# УКАЗАНИЕ

№ 1247/1302 от ноября 1993

шифр ЭЦ.М95, ЭЦБИ15

Схема цепи само-  
блокирования реле  
СО и ВН в блоке ВД  
входного светофора  
неправильного пути  
Дополнение № 4 в  
типовых проектных  
решениях УЭЦ-М.

рис.

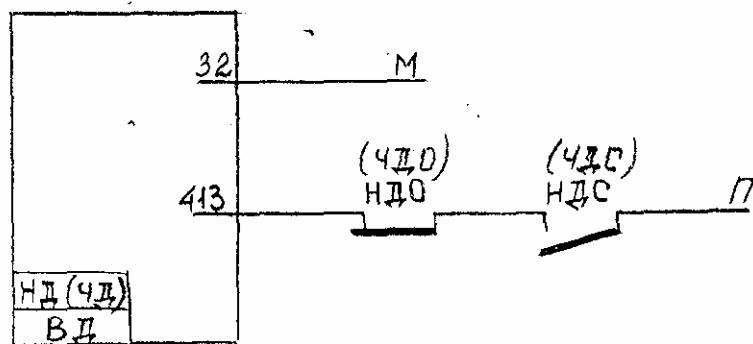
В типовых проектных решениях УЭЦ-М т.3 стр.66 отсутствуют  
цепи самоблокирования реле СО и ВН в блоке ВД входного светофора  
неправильного пути, исключающие возможность приготовления  
маршрута приема в режиме вспомогательного управления. Для  
устранения этого недостатка необходимо выполнить дополнитель-  
ный монтаж в соответствии с рис.
